Modulo per la presentazione delle osservazioni per i piani/programmi/progetti sottoposti a procedimenti di valutazione ambientale di competenza statale

ID: Codice procedura (ID_VIP/ID_MATTM): 12691

“Progetto di un impianto eolico denominato “Pitigliano” ubicato nei comuni di Pitigliano (GR) e Sorano (GR) costituito da 20 (venti) aerogeneratori di potenza nominale 7,0 MW per un totale di 140,0 MW con relative opere connesse ed infrastrutture indispensabili”

Immagine 1. Vincoli ex art. 136 del CBC dal PIT della Regione Toscana e zona approssimativa dove è progettato l'impianto industriale.

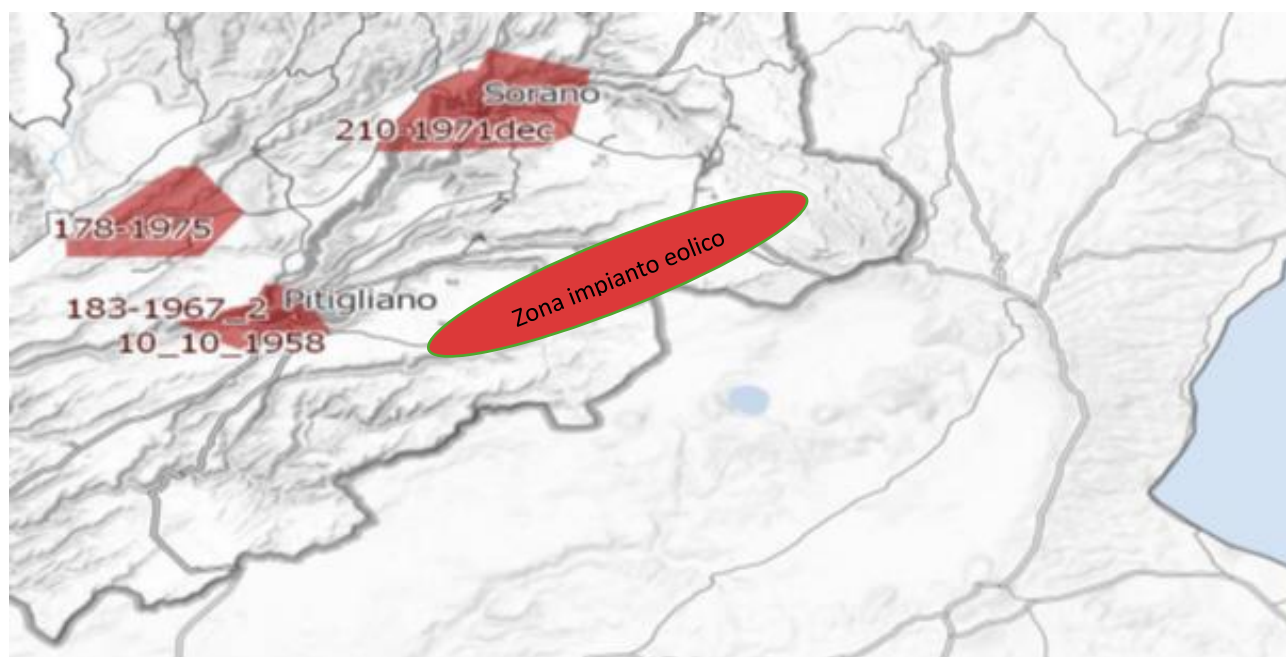
Al contrario si evidenzia che l'impianto eolico industriale citato non solo ricadrebbe con tutti e 20 gli aerogeneratori all'interno delle fasce di rispetto di 3 km di due vincoli paesaggistici di notevole interesse pubblico esistenti nella Regione Lazio e con una parte di essi nel vincolo paesaggistico del Centro abitato di Sorano (GR) quindi in aree non idonee all'installazione di impianti di energia rinnovabile. Addirittura, alcuni aerogeneratori sarebbero ubicati a poche centinaia di metri dai perimetri dei due vincoli paesaggistici laziali ex art 136 del CBC.

Inoltre, come sostiene la Proponente parte dell'impianto si verrebbe a trovare a 3,5 km dal centro abitato di Sorano. Infatti, tre degli aerogeneratori WTG 08, 09, 10 sono addirittura all'interno delle fasce di rispetto dei 3 km del suo vincolo paesaggistico di notevole interesse pubblico ex art 136 del CBC. Si evidenzia che così si crea

un'ulteriore incompatibilità con la tutela del Paesaggio.

Immagine 3. Cumulo di una parte di impianti eolici, fotovoltaici e geotermici industriali in progettazione ed esistenti intorno all’eolico industriale “Pitigliano”.

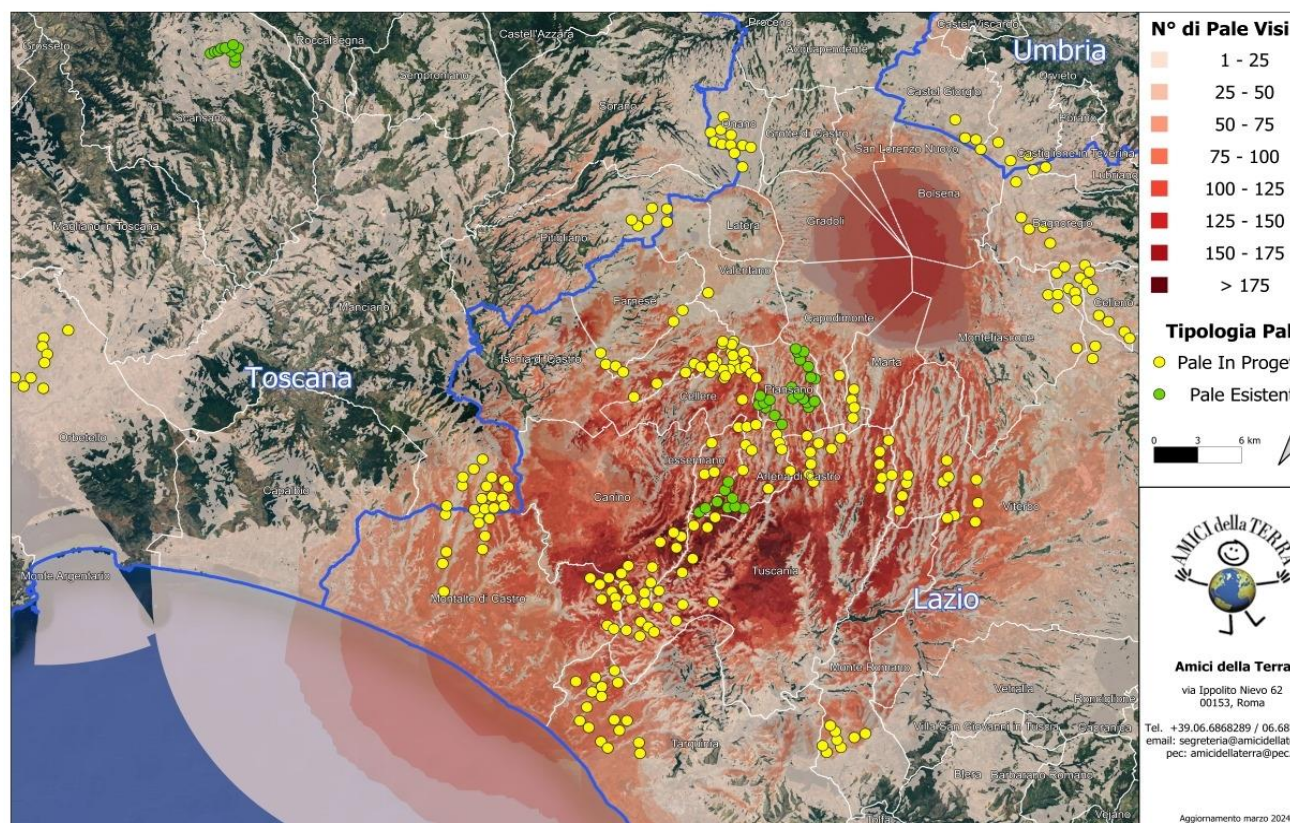
Beni Culturali “*Ambito paesaggistico, geologico e geomorfologico dell’orlo della caldera di Latera ...*” Non vengono nemmeno citati gli impianti eolici in progetto al MASE, il “Rempillo” (6 aerogeneratori) e un altro in verifica amministrativa di 14 aerogeneratori e 72, 6 MW. Ad oggi nei territori di Pitigliano, Sorano e in quello limitrofo potenzialmente potrebbero essere insediati 40 aerogeneratori alti 200 metri e larghi 170. Ma la proponente non cita neanche altri impianti che creerebbero il cumulo e quindi maggiore impatto. Infatti, sul territorio della “Città del Tufo” (Sorano e Pitigliano) impatterebbero anche l’impianto eolico “Montarzo” di Onano con 13 aerogeneratori con le dimensioni ricordate, l’altro eolico industriale nel territorio di Valentano con sette aerogeneratori (stesse dimensioni), gli impianti di Farnese con un minieolico di 3 Torri alte 60 metri già installate in località Poggio del Crognolo e l’impianto eolico industriale “Vallerosa” (7 aerogeneratori alti 200 metri e larghi 158 metri) in procedura VIA presso la Regione Lazio. Inoltre, altri impianti del minieolico già presenti a Valentano, Cellere e Piansano e due progetti eolici industriali con le stesse dimensioni (200 m x 170 m) nel Comune di Ischia di Castro. La valutazione del cumulo non prende neanche in considerazione gli impianti industriali di fotovoltaico e agrivoltaico in progetto a Farnese, Valentano, Ischia di Castro, Cellere. L’impianto geotermico in procedura Via al MASE, progettato nella Caldera di Latera. Quindi è stata effettuata una valutazione del potenziale impatto cumulativo non veritiera a dispetto di quanto affermato dalla proponente che sostiene di aver preso in considerazione uno spazio di 10 km intorno al suo impianto per gli impatti che si creerebbero.

Alla luce di quanto descritto, possiamo concludere che la previsione *"Se a scala europea o nazionale la produzione di energia da fonti rinnovabili è spesso considerata*

come unilateralmente positiva, è infatti a scala locale che lo sviluppo delle energie rinnovabili può produrre esternalità negative che intaccano i valori culturali e naturali del paesaggio, con potenziali ricadute sul turismo, sulla produzione agricola e sull'identità e riconoscibilità dei luoghi” (da D.G.R Lazio n. 390/2022) è quanto mai appropriata anche per il territorio della “Città del Tufo” e della Tuscia settentrionale identificabili storicamente e culturalmente nella Maremma interna.

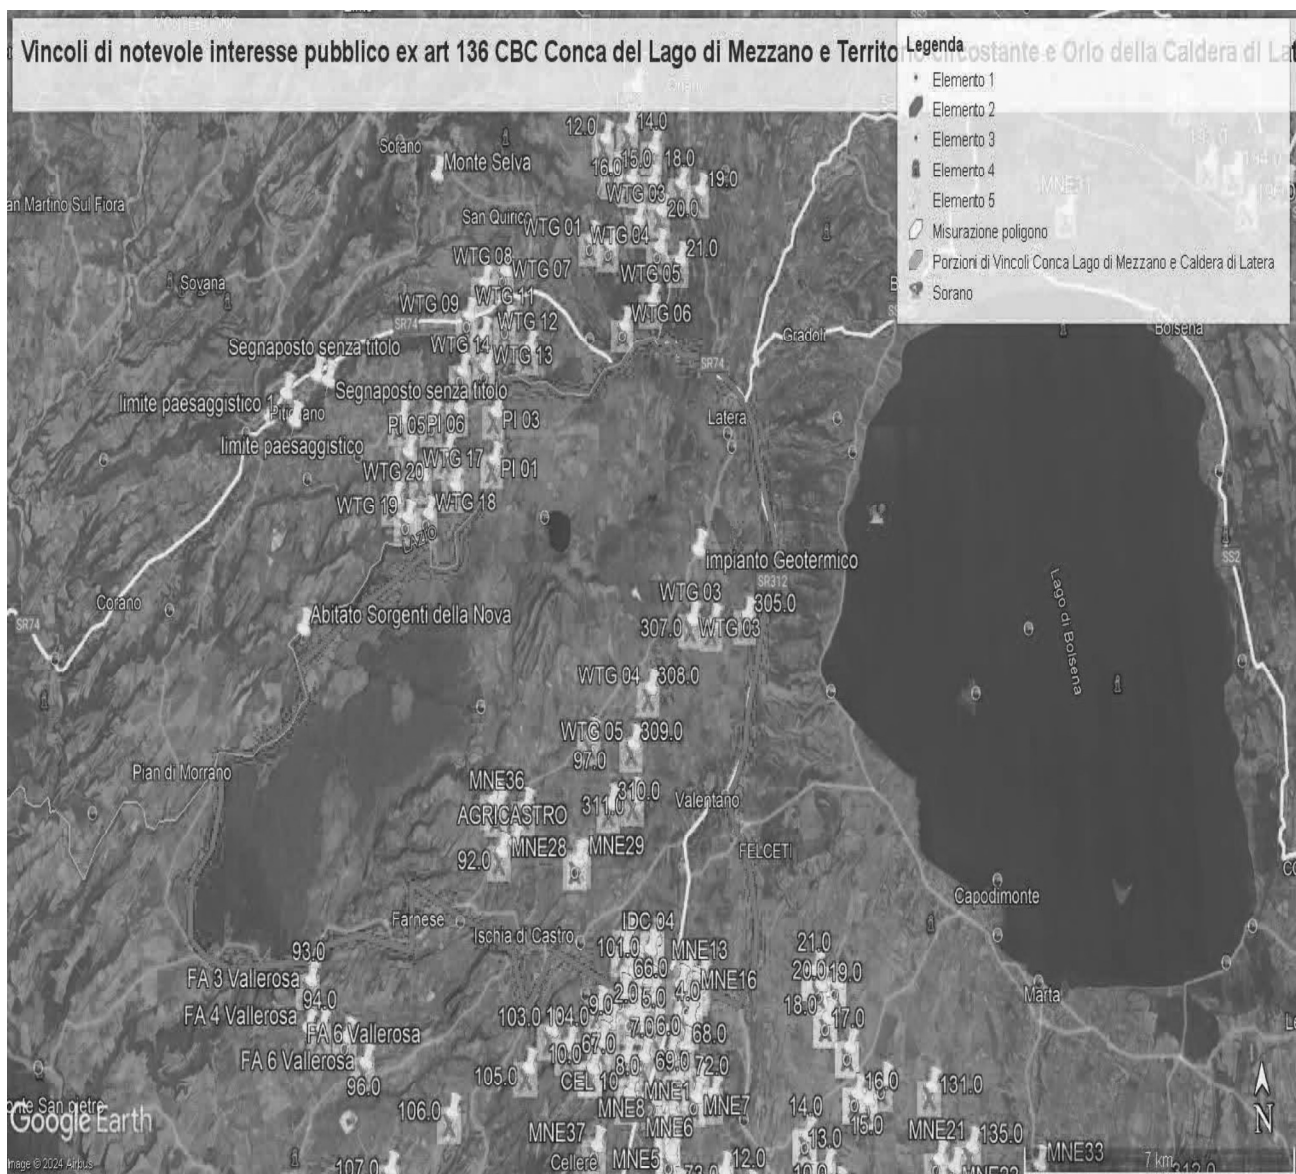
Come è illustrato nell'immagine si ribadisce che l'impianto industriale "Pitigliano" ricade completamente all'interno delle fasce di rispetto dei due vincoli di notevole

interesse pubblico e lambisce quelle di un terzo vincolo e quindi come affermato dal Consiglio di Stato nelle sentenze citate, l'impianto è insediato in area non idonea ai sensi dell'art. 20 comma 8 lettera c quater del D.Lgs. n. 199/2021 e ss.mm.ii al contrario di quanto sostiene la proponente.
